ПАСПОРТ ДОСТУПНОСТИ
объекта социальной инфраструктуры
№ 1

1.1. Наименование (вид) объекта Общество с ограниченной ответственностью «Тамбовская гостинично-туристическая корпорация «Спорт» ДОЛ «Солнечный»

**АКТ ОБСЛЕДОВАНИЯ
объекта социальной инфраструктуры
К ПАСПОРТУ ДОСТУПНОСТИ ОСИ
№ 1**

1.1. Вход (входы) на территорию

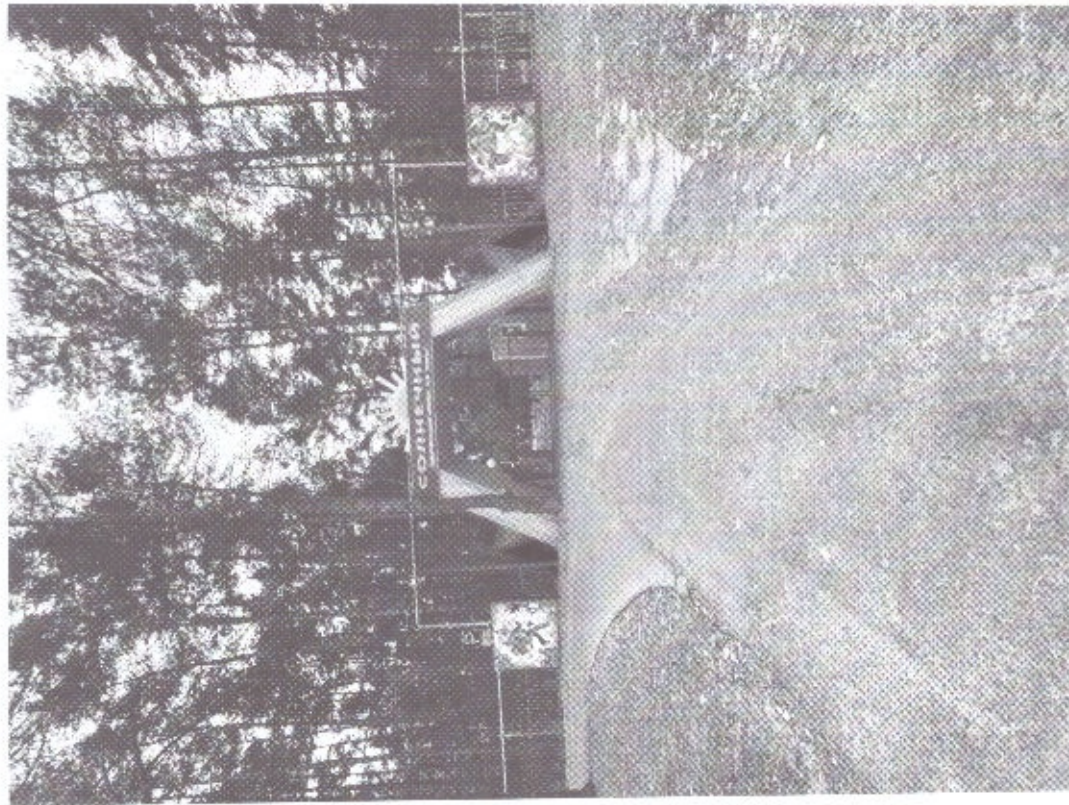
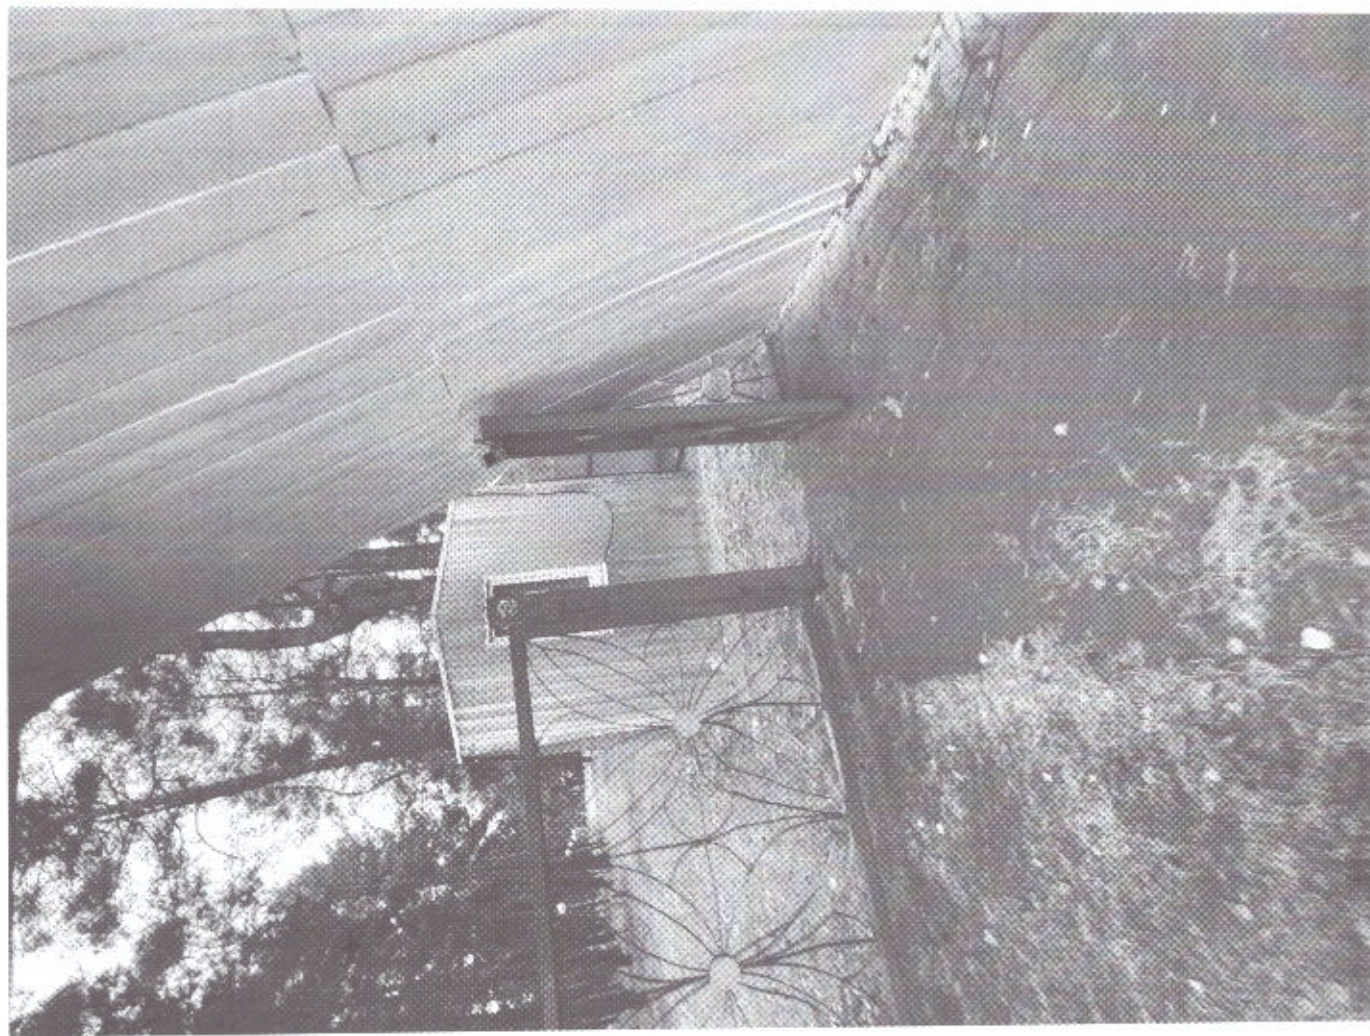
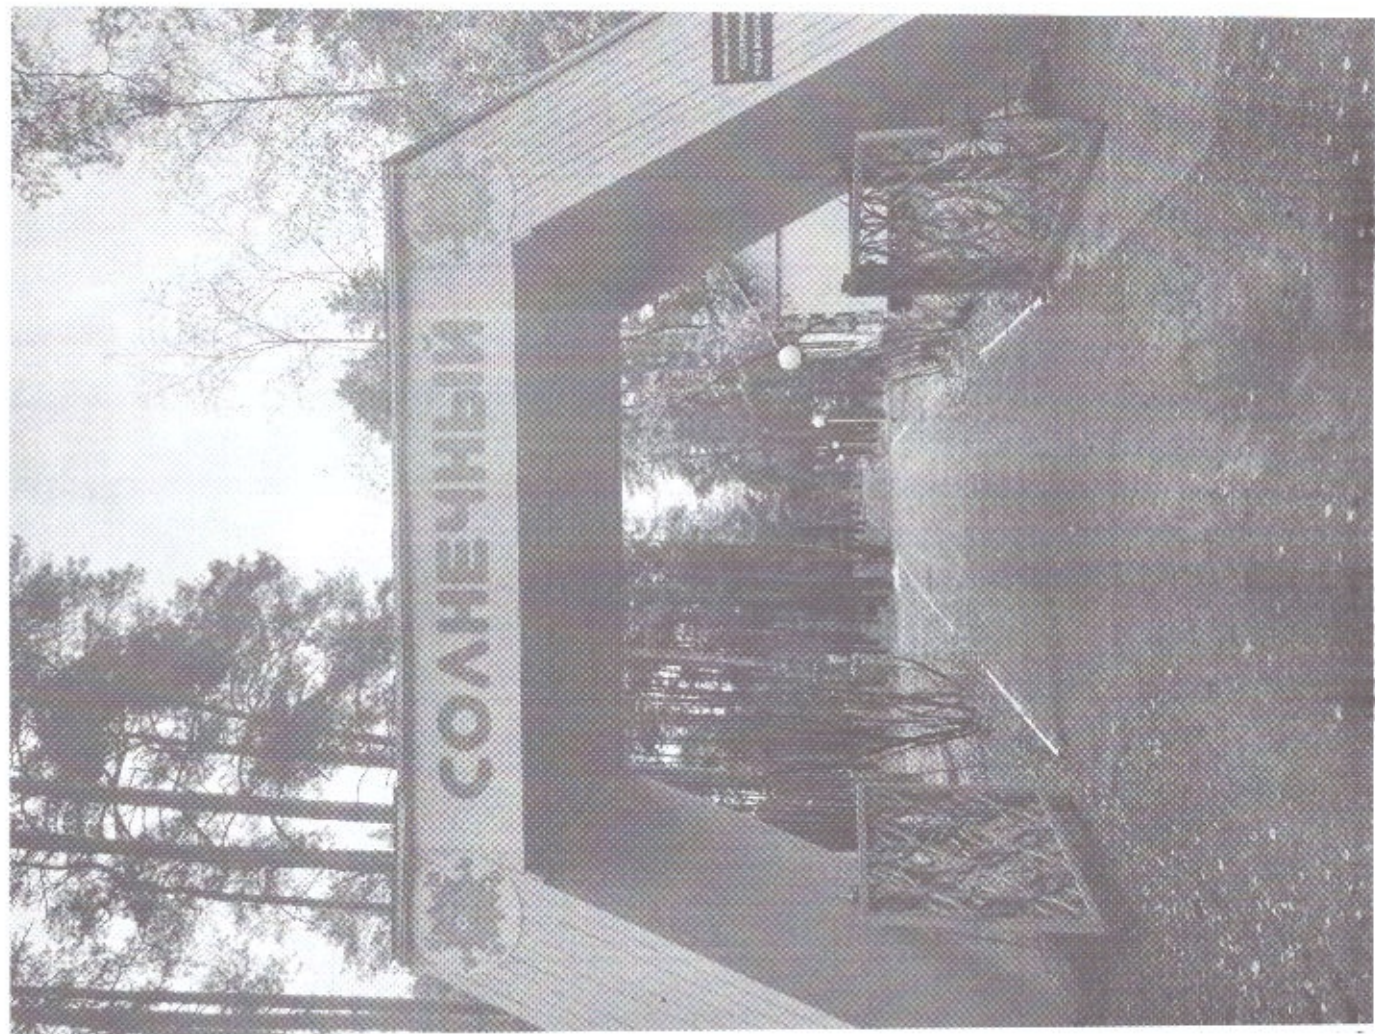
1.1	Вход (входы) на территорию	есть	-	1.2, 3, 4	Имеются. Нет системы вызова помощи персонала.	К.О.С	Необходимы работы по адаптации объектов. Организовать оказание помощи со стороны персонала при необходимости.	- организация оказания помощи персонала при необходимости - установка системы вызова помощи персонала

1.2. Путь (пути) движения на территории

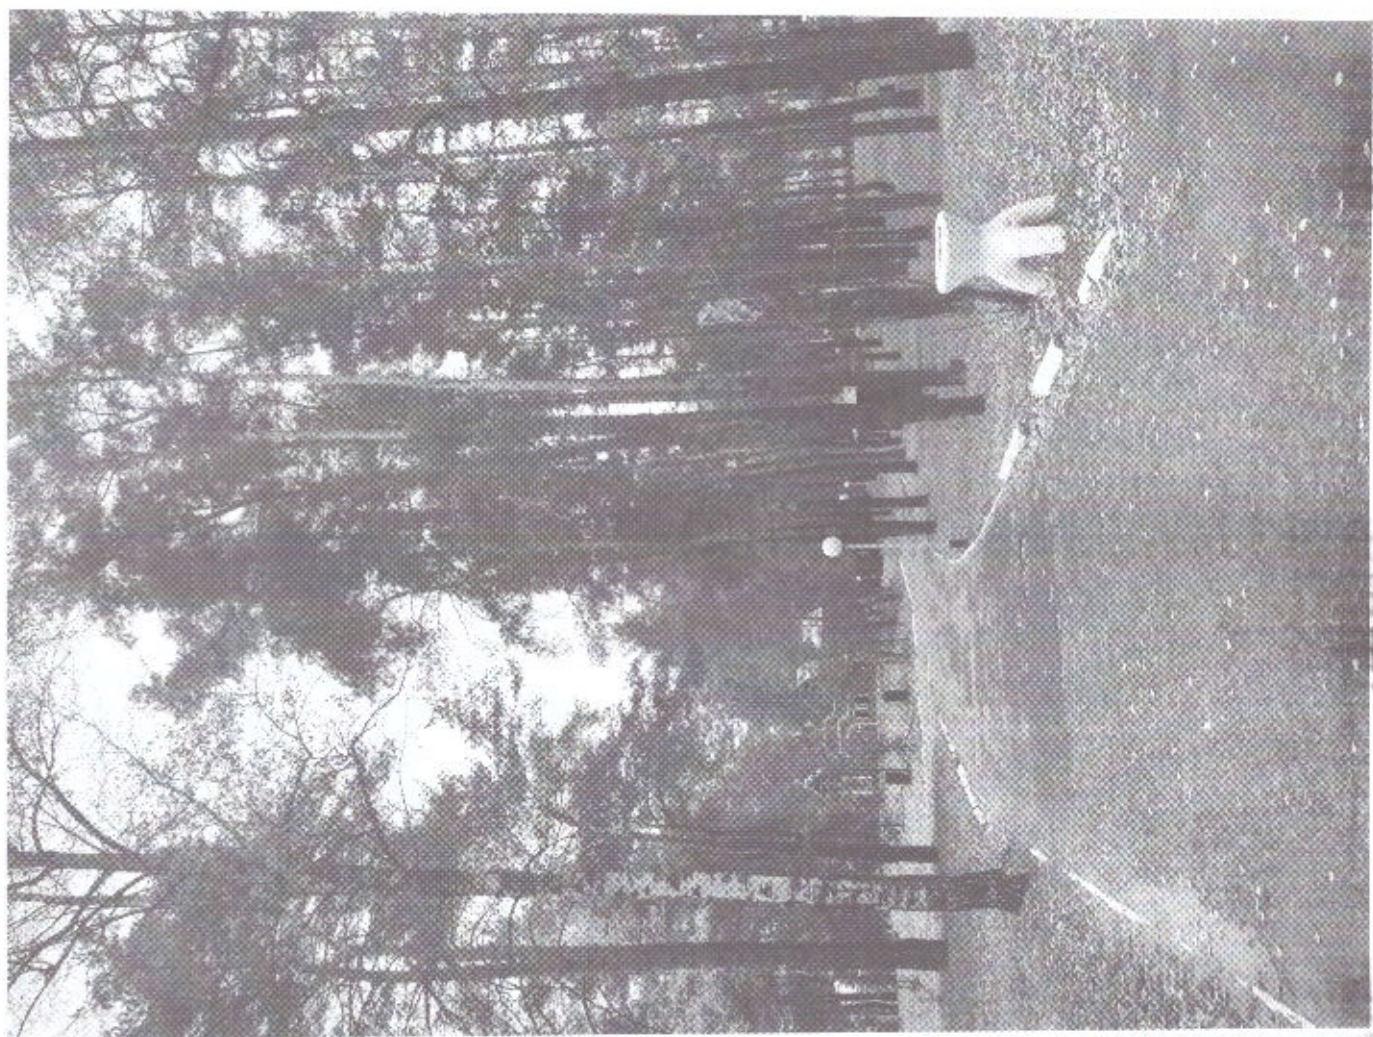
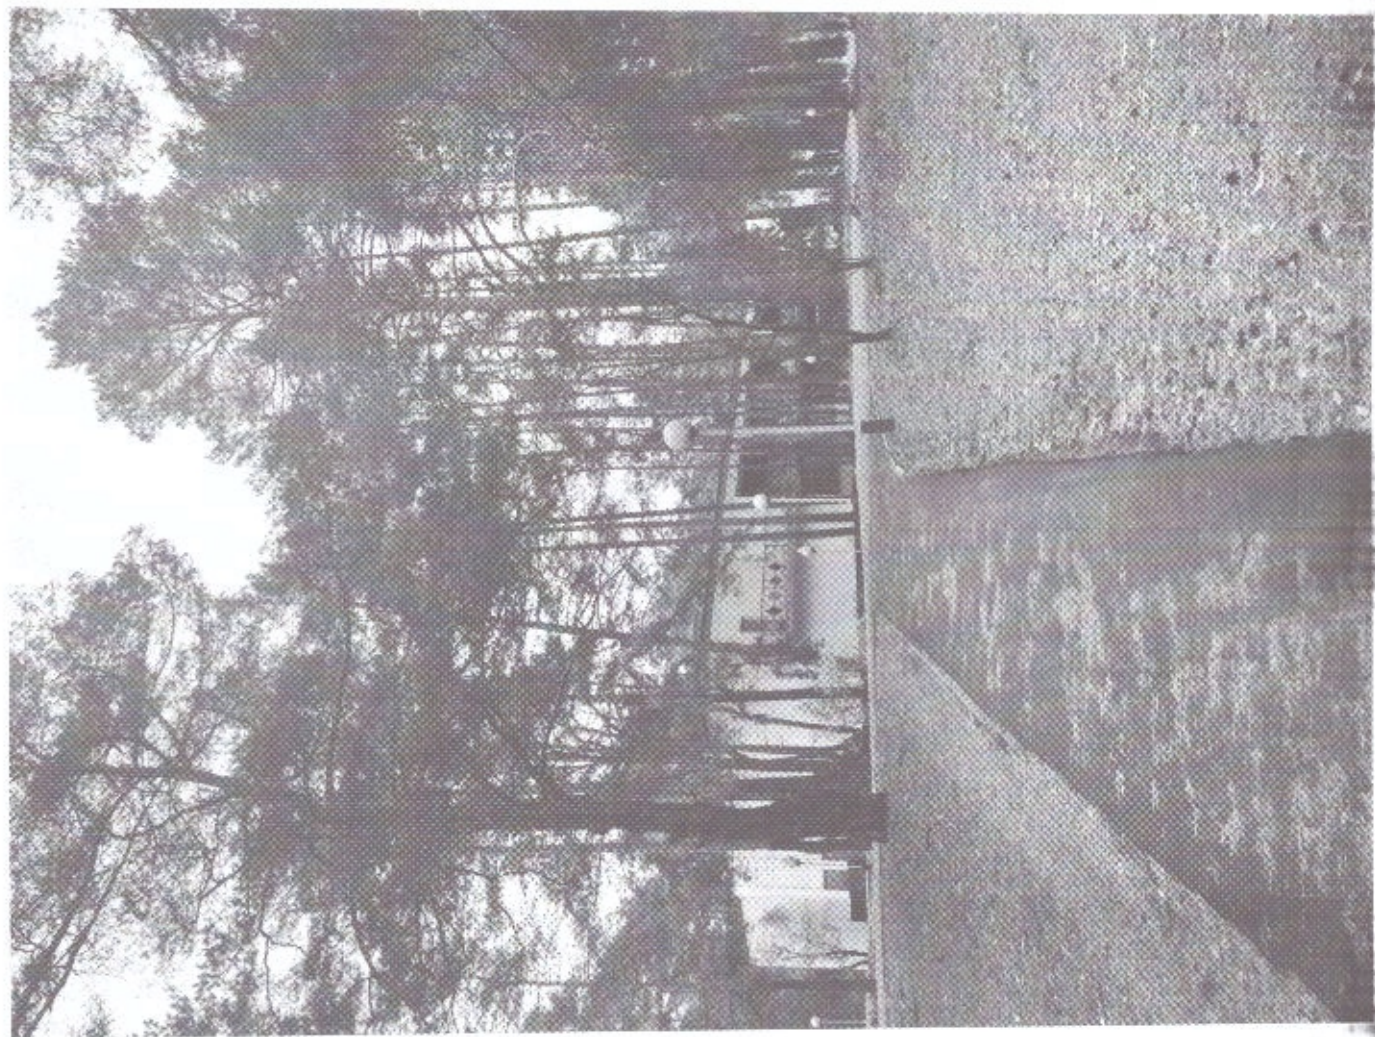
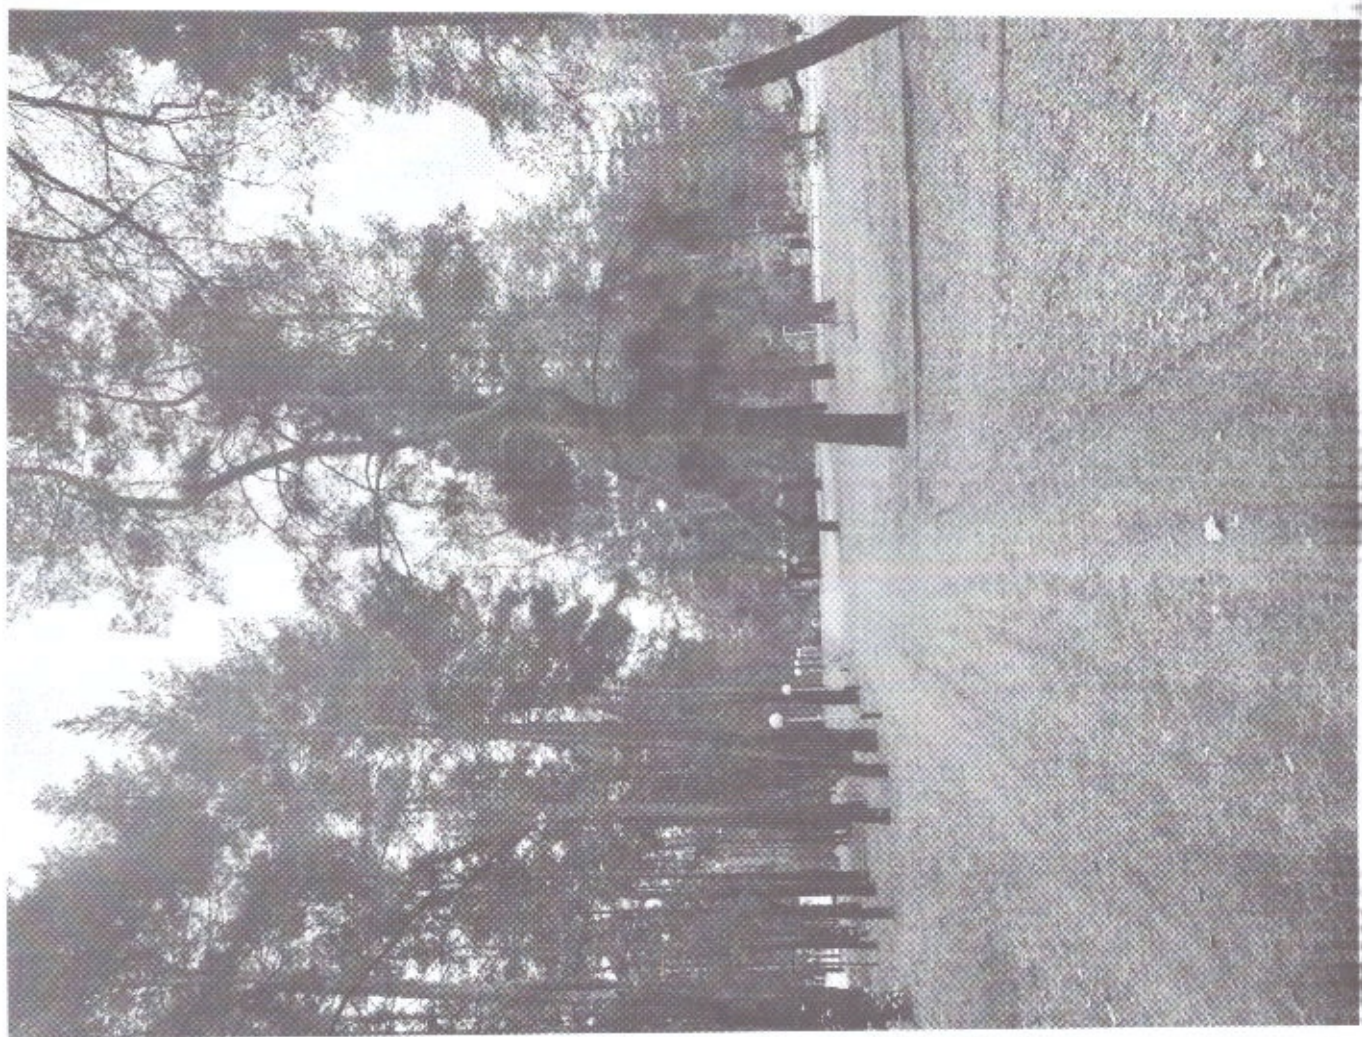
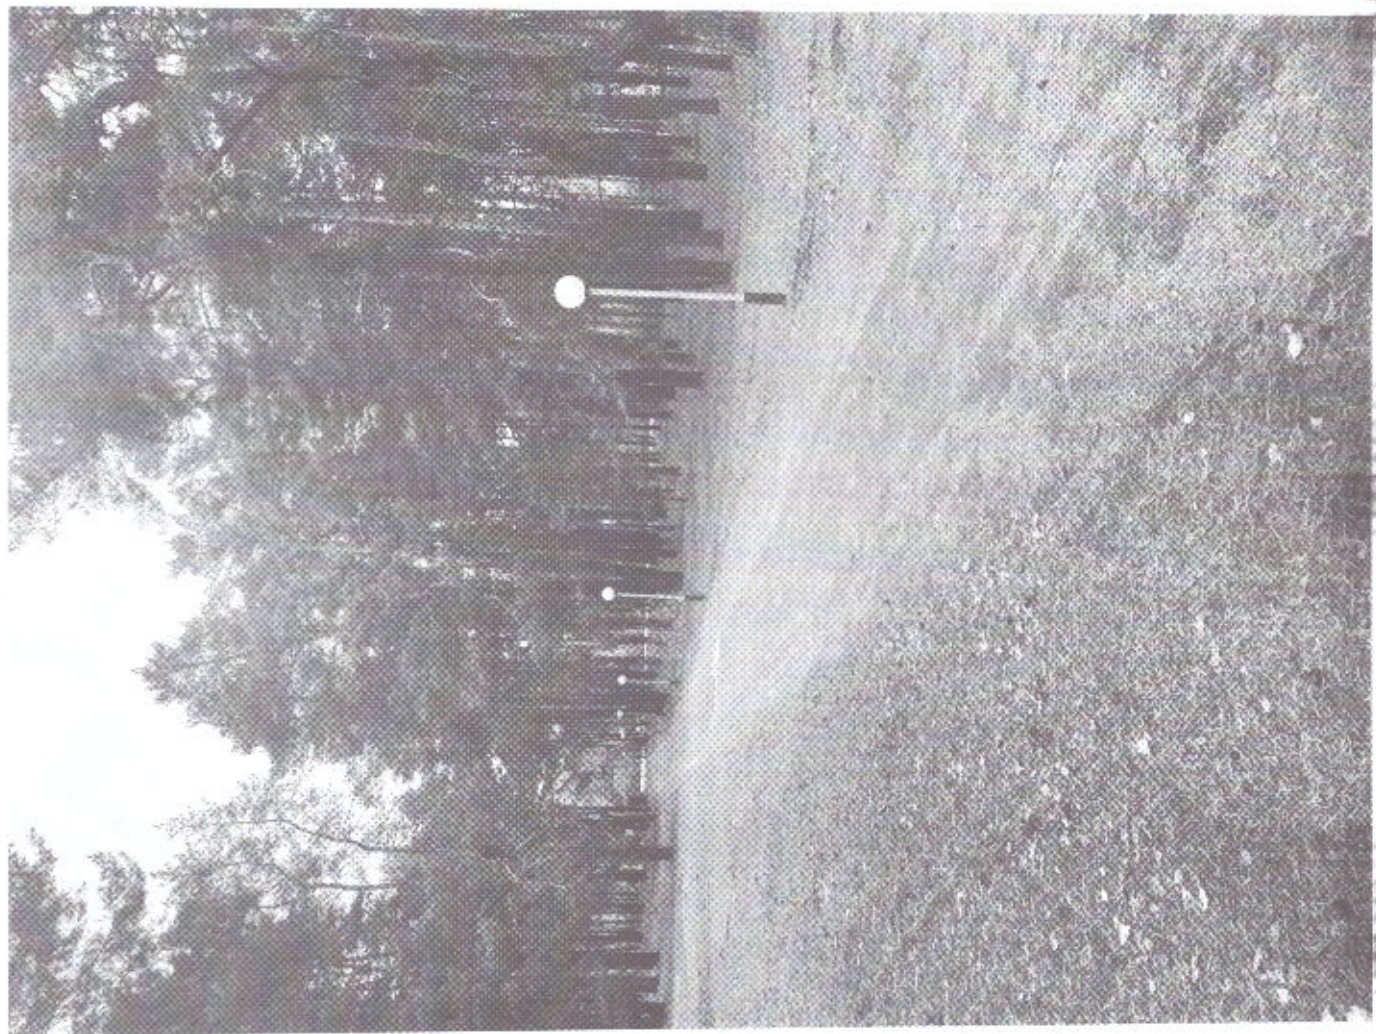
1.2	Путь (пути) движения на территории	есть	-	5, 6, 7, 8, 9	Имеются. Отсутствуют поручни для опорников на всем движении.	К.О.С	Необходимы работы по адаптации объектов. Оказывать помощь со стороны персонала при необходимости	- Для опорников требуются поручни на всем движении - организация оказания помощи персонала при необходимости
